Grästorps kommun

Granskningsutlåtande

Detaljplan för del av Grästorp 15:1 m fl. Västölet

Antagandehandling

Figur 1 Del av södra planområdet. Planområdet har minskats för att ligga utanför begränsningslinjen 1:15 (röd del).

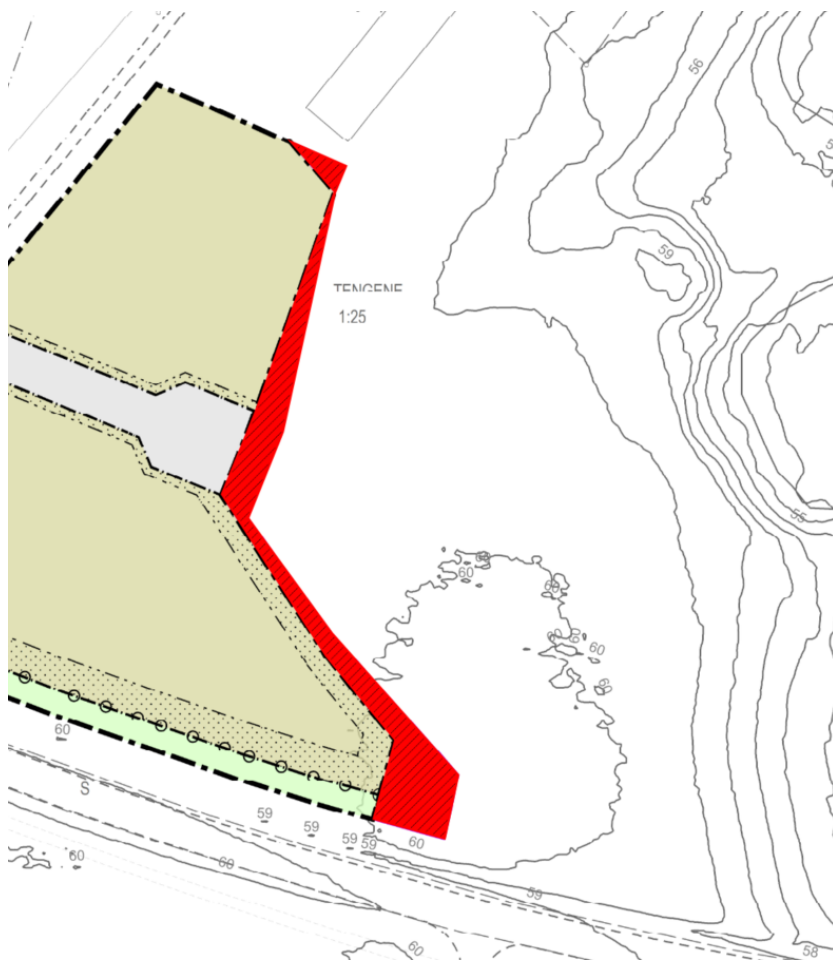
Bland annat är behov av erosionsskydd och avstånd för markbelastning till Mjölån inte tydligt beskrivet i förhållande till aktuellt planförslag. Avstånd för markbelastning beskrivs i planhandlingen men nya planområdesgränser är inte markerade i beräkningarna i geotekniskt PM vilket gör handlingarna svårtolkade. SGI vill trycka på att för att marken ska vara lämplig för planerad markanvändning behöver hela planområdet ha en tillfredställande stabilitet under bebyggelsens förväntade livslängd.

varav det skred med störst utbredning resulterade i en begränsningslinje på 1:12,8 vilket stödjer modellerad begränsningslinje på 1:14. Efter granskning 2 har planområdet minskats ytterligare och ligger nu utanför begränsningslinjen 1:15, vilket innebär att ytterligare säkerhetsmarginal har tillämpats.

Planbeskrivningen har förtydligats avseende sambandet mellan erosionskydd och avståndet till Mjölån. Pågående erosion i Mjölån har konstaterats. Stabilitetsbedömningar har genomförts för att fastställa planområdets utbredning. Sammantaget visar dessa att planområdets stabilitet inte påverkas av den pågående erosionen i Mjölån, under förutsättning att bebyggelse placeras på ett avstånd som är längre bort från Mjölån än begränsningslinjen 1:14. Planområdets östra gräns har dessutom lagts utanför begränsningslinjen 1:15 för att skapa ytterligare säkerhetsmarginal. Kommunen är markägare i området närmast Mjölån och har därmed rådighet att vid behov vidta erosionskyddande åtgärder. Denna möjlighet bidrar till att säkerställa att eventuell påverkan från erosion kan hanteras över tid. Sådana åtgärder är dock inte en förutsättning för detaljplanens genomförande.

Figur 2 Kompletterande bullerutredning, nuläge.

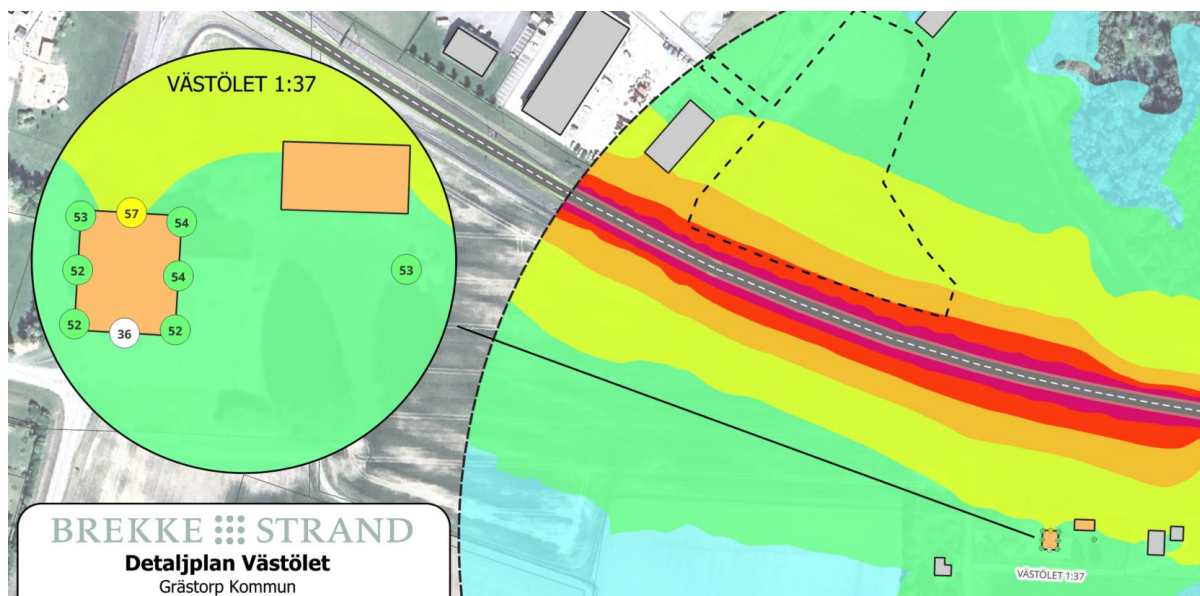
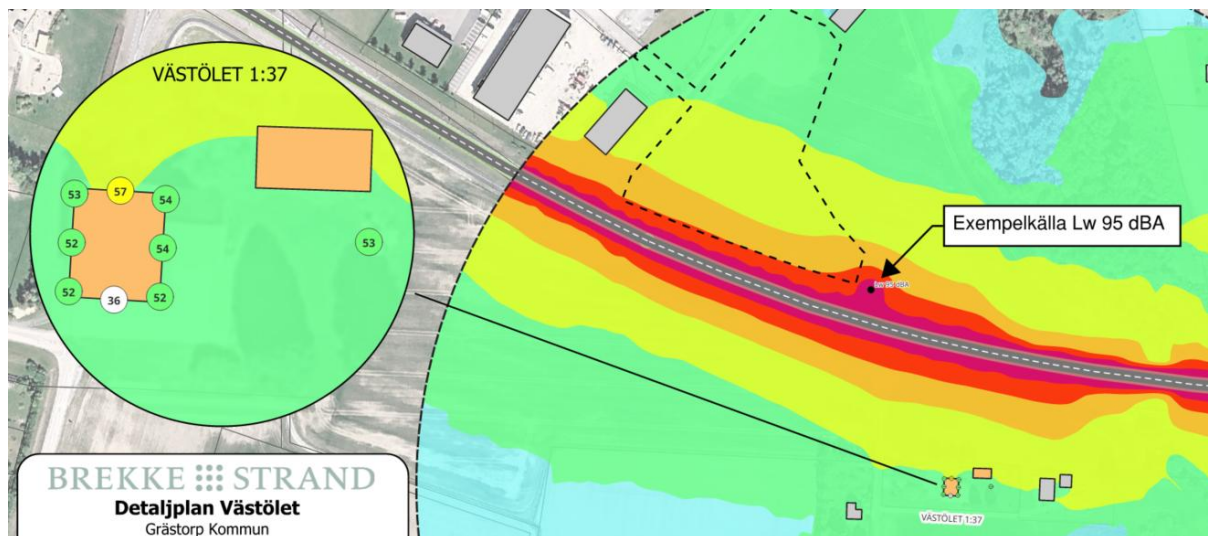
Vi noterar att bullerutredningen i huvudsak redovisar den ökning av ljudnivåer som den planerade verksamheten medför, men inte den totala bullersituationen vid vår bostad, där trafik från den närliggande riksvägen redan idag, enligt kommunens genomförda bullerutredning, ligger cirka 2 dB över gällande riktvärden.

Enligt Plan- och bygglagen ska konsekvenser för miljön, inklusive boendemiljön, bedömas samlat. En utredning som endast redovisar förändring, och inte den faktiska totala bullernivån, anser vi därför ofullständig.

Mot bakgrund av att bullernivåerna redan idag överskrider riktvärdena bör kommunen tydligt visa att detaljplanen inte medför ytterligare försämring av boendemiljön. Utan en sådan samlad bedömning och redovisning av möjliga åtgärder anser vi att detaljplanen inte är tillräckligt utredd i sin nuvarande form.

- *Kommunen har utifrån inkommen synpunkt kompletterat med en samlad bedömning av den totala ljudnivån vid aktuell fastighet. I den kompletterande utredningen har man utrett dagens ljudnivåer som alstras av trafiken på väg 47 tillsammans med en exempelkälla från det nya verksamhetsområdet. Beräkningar visar att den ekvivalenta ljudnivån idag uppgår till cirka 57 dBA vid fasad, vilket huvudsakligen härrör från trafiken på väg 47. Kommunen är medveten om att riktvärden i viss mån överskrids i nuläget till följd av vägtrafiken. Trafikverket är väghållare för*

väg 47 och kommunen har inte rådighet att utföra åtgärder inom Trafikverkets vägområde. För att bedöma planens påverkan har en representativ bullerkälla med ljudeffekt på L_w 95 dBA placerats i det mest utsatta läget. Denna ljudeffekt kan efterliknas med en typisk kompressor. Exempelkällan har placerats i ett läge närmare bostaden (115 meter) än vad detaljplanen medger (cirka 135 meter). Detta utgör ett konservativt antagande. Resultatet visar att bidraget från verksamhetsområdet uppgår till cirka 42 dBA vid fasad, vilket är avsevärt lägre än trafikbullret. Eftersom decibelskalan är logaritmisk innebär det att det krävs cirka 27 exempelkällor med samma effekt och i det mest utsatta läget för att komma upp i samma bullerbidrag som väg 47 gör idag. Vidare krävs det 7 stycken exempelkällor, med samma effekt och läge som ovan, för att den totala ljudnivån tillsammans med vägtrafiken ska öka från 57 dBA till 58 dBA. Den samlade ljudnivån bedöms därmed inte förändras med anledning av genomförandet av detaljplanen.

Den sammanvägda bedömningen är att detaljplanen inte medför någon påtaglig ökning av bullernivåerna och därmed inte försämrar boendemiljön i förhållande till dagens situation.

Mot denna bakgrund bedöms det inte vara motiverat att säkerställa särskilda bullerskyddsåtgärder i detaljplanen. Föreslagna åtgärder såsom bullerplank eller särskild zonerings har övervägts, men anses inte nödvändiga då planens genomförande inte ger uppbob till någon betydande ljudpåverkan. Se utdrag från den kompletterande bullerutredningen nedan.

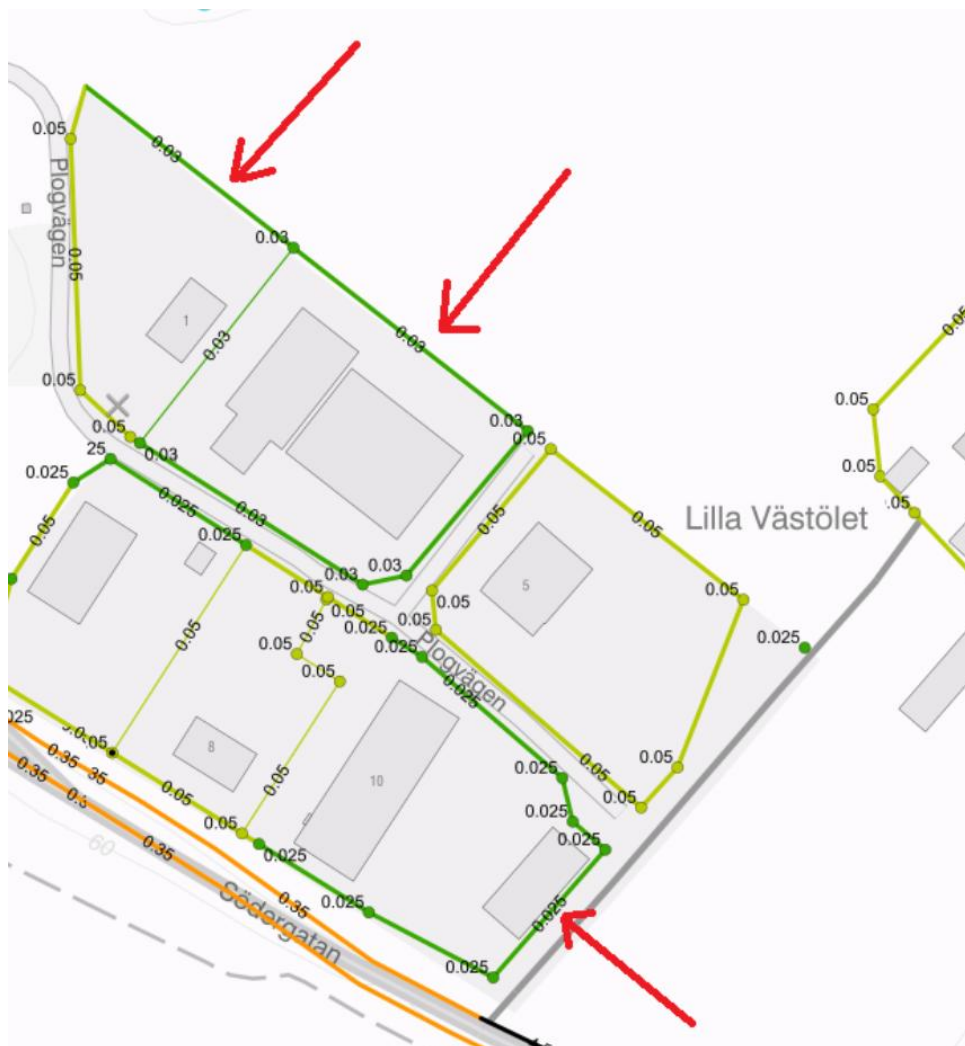
Kontrollera fastighetsgränser av vikt för planläggningen med 0,03 meters lägesosäkerhet

I planförslaget finns det användnings- eller planområdesgränser i samma läge som fastighetsgränser som är inlagda i den digitala registerkartan med mycket god lägesosäkerhet (0,025 eller 0,03 meter). Denna lägesosäkerhet kan dock vara missvisande och det är möjligt att dessa fastighetsgränser inte har kontrollmätts när lägesosäkerheten sattes.
